改善箇所説明図②

不具合内容

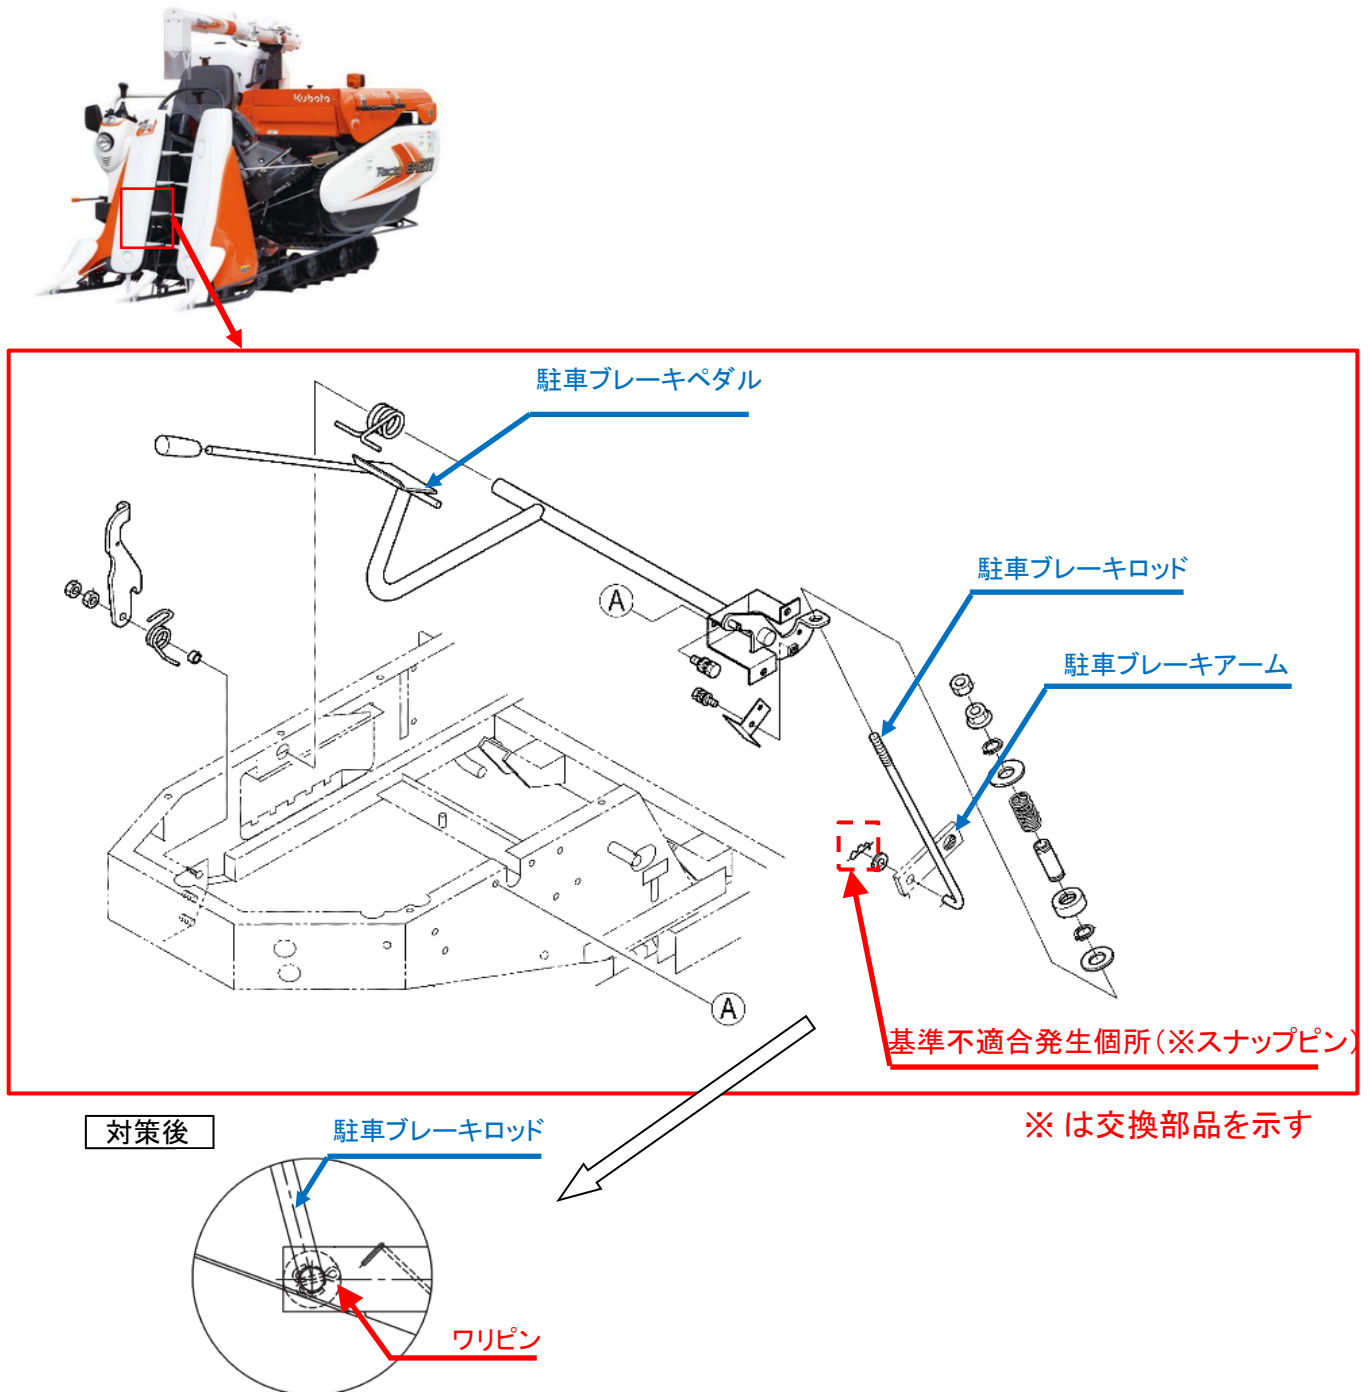
制動装置において、駐車ブレーキペダルと駐車ブレーキアームを連結する駐車ブレーキロッドのピン選定が不適切でスナップピンによる連結としたため、ワラ等の引っ掛かりでスナップピンが抜ける場合がある。そのまま使用を続けると、駐車ブレーキロッドが駐車ブレーキアームから外れ、駐車ブレーキペダルで駐車ブレーキが効かなくなり、車両が動き出すおそれがある。

【対策前】・駐車ブレーキロッドと駐車ブレーキアームの連結にスナップピンを使用。

全車両、駐車ブレーキロッド部のスナップピンをワリピンへ変更する。

【対策後】・駐車ブレーキロッドと駐車ブレーキアームの連結にワリピンを使用。
